Добавление 126 — Правила № 127

Пересмотр 4 — Поправка 1

Дополнение 1 к поправкам серии 04 к Правилам — Дата вступления в силу: 5 января 2024 года

Единообразные предписания, касающиеся официального утверждения автотранспортных средств в отношении их характеристик, влияющих на безопасность пешеходов

Рис. 12
Зона испытания ветрового стекла

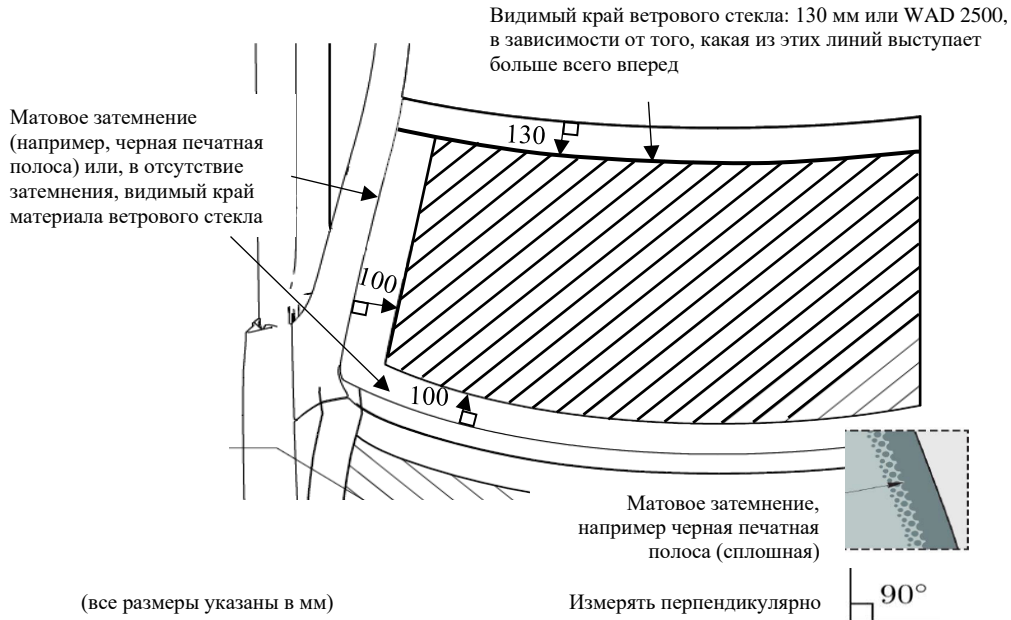
Пункт 2.44 изменить следующим образом, включив рис. 12 и 13:

«2.44 “Зона испытания ветрового стекла” — это зона на внешней поверхности ветрового стекла. Она ограничена (см. рис. 12):

- a) спереди: линией, проходящей на расстоянии 100 мм позади матового затемнения ветрового стекла. В отсутствие матового затемнения эта линия измеряется от видимого края материала ветрового стекла;
- b) сзади: WAD 2 500 либо линией, проходящей на расстоянии 130 мм перед задним видимым краем материала ветрового стекла, в зависимости от того, какая из этих линий выступает больше всего вперед при заданном боковом положении;
- c) с каждой стороны: линией, проходящей на расстоянии 100 мм внутрь от матового затемнения ветрового стекла. В отсутствие матового затемнения эта линия измеряется от бокового видимого края материала ветрового стекла.

Рис. 13
Определение верхнего угла с помощью “кратчайшего расстояния”

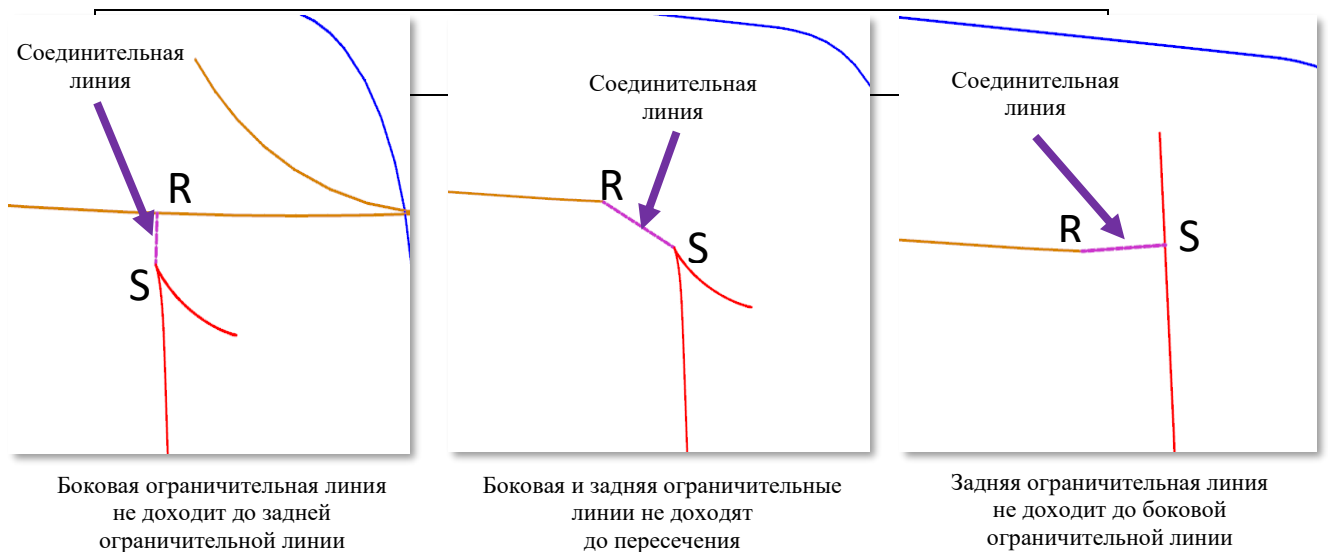
В зависимости от геометрической формы, если б) и с) не пересекаются, что приводит к появлению открытой зоны испытания, тогда маркировку изменяют, используя для этого кратчайшее расстояние, так чтобы ограничить открытую зону испытания (см. рис. 13).

Рис. 15
Частный случай, когда отсутствует четкий
угол с “точкой Р”

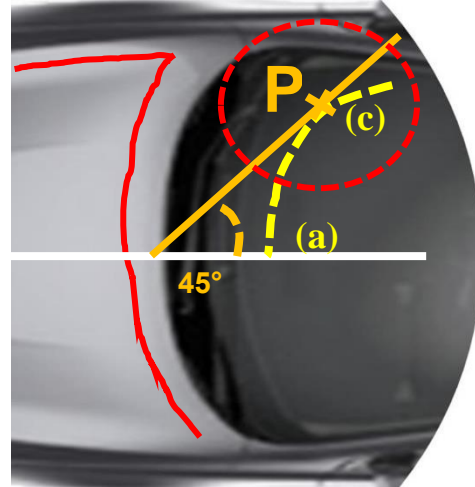
Пункт 2.45, включить рис. 14 и 15 и изменить следующим образом:

Если отсутствует четкая “точка Р”, где бы пересекались линии а) и с), определенные в пункте 2.44, то искомая “точка Р” определяется в точке первичного касания вертикальной плоскости, пересекающей вертикальную продольную центральную плоскость транспортного средства под углом 45°, с соединительной линией а)–с) границы зоны испытания ветрового стекла, как показано на рис. 15.

Рис. 16
График и формула для критерия рывка

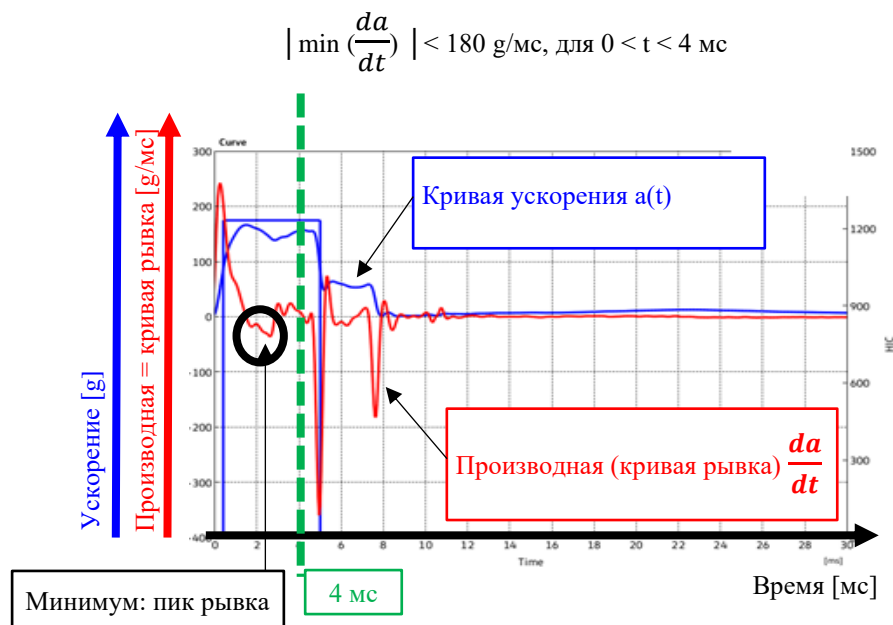
Пункт 2.48, включить рис. 16 и изменить следующим образом:

- а) абсолютное значение минимального показателя производной ускорения модели головы по времени оказывается меньше 180 g/мс в течение первых 4 мс после первоначального касания модели головы с ветровым стеклом, как показано на рис. 16; или
